No. EXPEDIENTE
MOPC-CCC-LPN-2020-0004
No. DOCUMENTO
01

REPÚBLICA DOMINICANA
MINISTERIO DE OBRAS PÚBLICAS Y COMUNICACIONES

RESPUESTA A CONSULTAS AL PLIEGO DE CONDICIONES

Con relación al procedimiento de Licitación Pública Nacional No. MOPC-CCC-LPN-2020-0004 para la *“CONSTRUCCIÓN Y REPARACIÓN DE ACERAS, CONTENES, BADEN E IMBORNALES EN LAS REGIONES NORTE, SUR, ESTE Y EL GRAN SANTO DOMINGO”*, tenemos a bien dar respuesta a las preguntas realizadas por los oferentes en tiempo hábil, de acuerdo al cronograma de actividades.

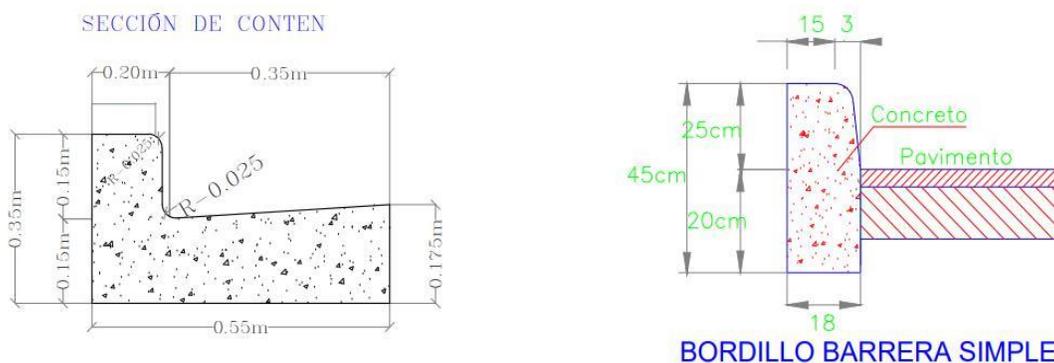
2. Favor remitirnos una sección de lo que ustedes denominan bordillo y contén ya que el dibujo mostrado en planos es a nuestro entender un contén de hs, favor aclarar

Ver Detalle
